**REPONSE A L'AVIS DE LA MRAE DU 13 MAI 2022 CONCERNANT LE
PROJET DE CREATION D'UNE CENTRALE PHOTOVOLTAÏQUE AU SOL,
SUR LA COMMUNE DE PORTO-VECCHIO
(AVIS MRAE n° 2022CORSE / PC 2)**

Juin 2022

Conformément aux V et VI de l'article L. 122-1 du code de l'environnement, le présent document constitue une réponse à l'avis formulé par l'autorité environnementale sur le projet de création d'une centrale photovoltaïque au sol sur le territoire de la commune de PORTO-VECCHIO (Corse-du-Sud) le 13 mai 2022.

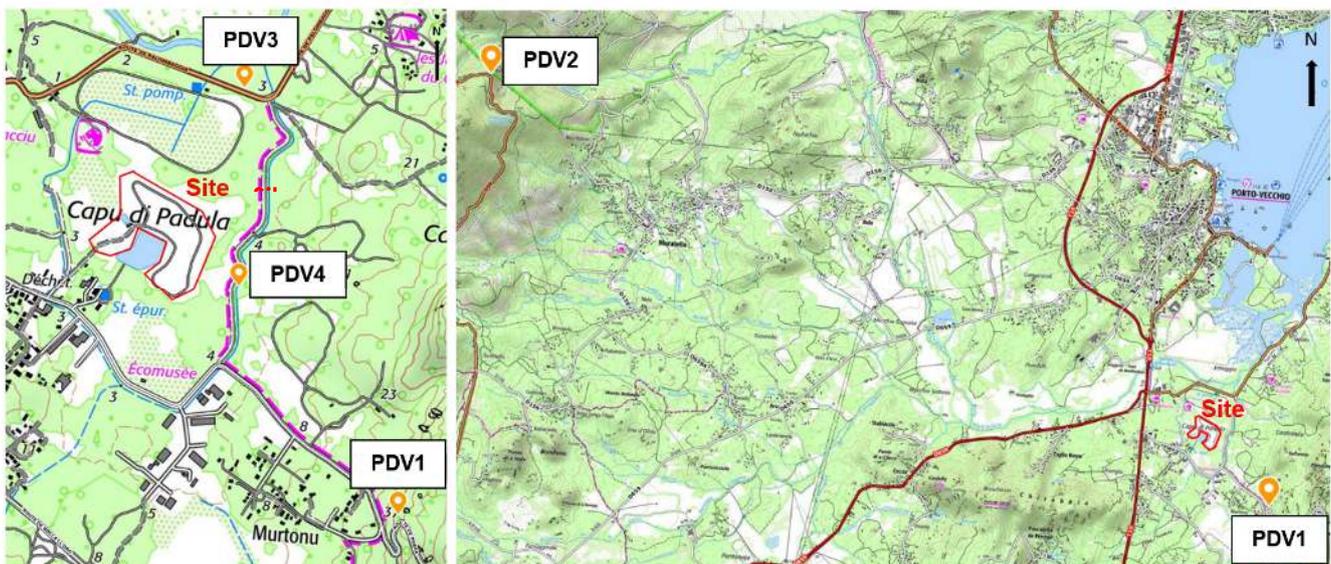
La MRAe recommande de compléter l'étude d'impact en ajoutant des photomontages en vues intermédiaires et lointaines et de proposer, le cas échéant, des mesures en faveur de l'intégration du parc photovoltaïque (s'appuyer sur le guide de l'étude d'impact pour le photovoltaïque).

Ainsi, si les photomontages présentés dans le dossier sont des points de vue proches, c'est bien parce que le site est quasi-imperceptible depuis les PDV 1 à 3 (vues lointaines) comme démontré ci-dessus, et d'une manière générale de tous les points de vue éloignés. Il n'est donc pas possible de réaliser des photomontages de qualité satisfaisante depuis ces points.

Cependant, pour répondre à la recommandation de l'autorité environnementale, un photomontage illustrant la perception visuelle que l'on aurait du projet depuis la piste en terre à l'Est du site a été réalisé (en amont du PDV 4, vue intermédiaire). Celui-ci vient donc compléter ceux déjà produits au §2.4.3 Intégration paysagère du site (p 28 de l'étude d'impact environnemental).

En conclusion, le porteur de projet confirme l'analyse des perceptions visuelles proposée dans l'étude d'impact.

Situation du projet au regard du contexte topographique actuel

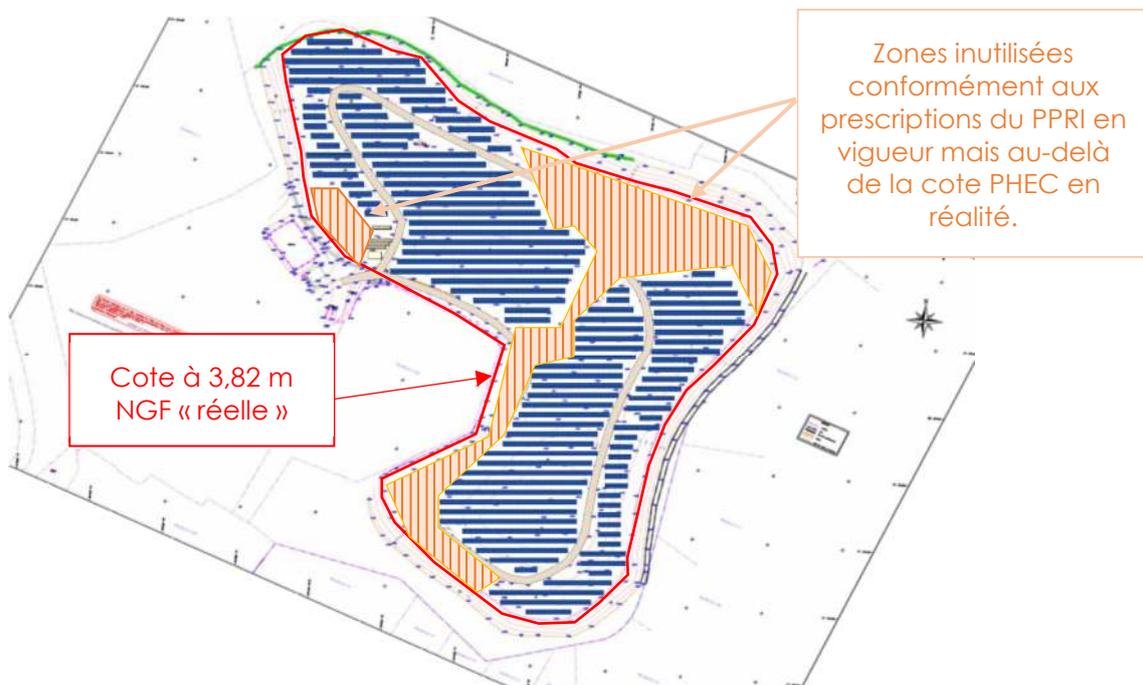
La MRAe recommande de s'assurer que, de par leurs implantations, certaines parties du projet ne risquent pas d'être exposées à l'aléa inondation.

Au regard du PPRI en vigueur, l'implantation du champ photovoltaïque tient bien compte du risque inondation en étant disposé hors d'eau et de façon très marginale en aléa modéré. Ce point, déjà détaillé aux §2.4.12, §3.1.8, §5.4 et §6.11 de l'étude d'impact a par ailleurs fait l'objet d'une étude de vulnérabilité vis-à-vis du risque inondation, étude autoportante réalisée par SOCOTEC et transmise en **Annexe 3**.

L'implantation et l'aménagement de la centrale solaire doivent être compatibles avec le Plan de prévention des risques inondations (PPRI) sur le territoire des communes de Porto-Vecchio et Sotta. En particulier, la centrale photovoltaïque est conçue de manière à être implantée en dehors du zonage d'aléa fort du PPRI et à une altitude supérieure à 4 m NGF. »

Il est important de rappeler qu'un levé topographique réalisé en 2020 a permis de confirmer que le Projet, est dans sa totalité hors d'eau (au-delà de l'altitude 4 mNGF) au regard de la cote de référence du PPRI au droit du site, établie à 3,82 m NGF. Par ailleurs, les travaux de réhabilitation intervenus entre 2007 et 2008 et notamment le remaniement du monticule ont conduit à un rehaussement du terrain dans sa globalité élargissant ainsi la zone qui se trouve au-delà de la cote PHEC de référence.

Les zones hachurées en orange sur la figure suivante pourraient en réalité servir au projet. **On voit ainsi qu'une importante superficie exempte de risque puisqu'hors d'eau, se trouve inutilisable au regard de la cartographie du PPRI en vigueur.** Une révision de cette cartographie permettrait une implantation optimisée de Projet (utilisation du Nord-Est du site, zone adéquate pour ce type d'installation).
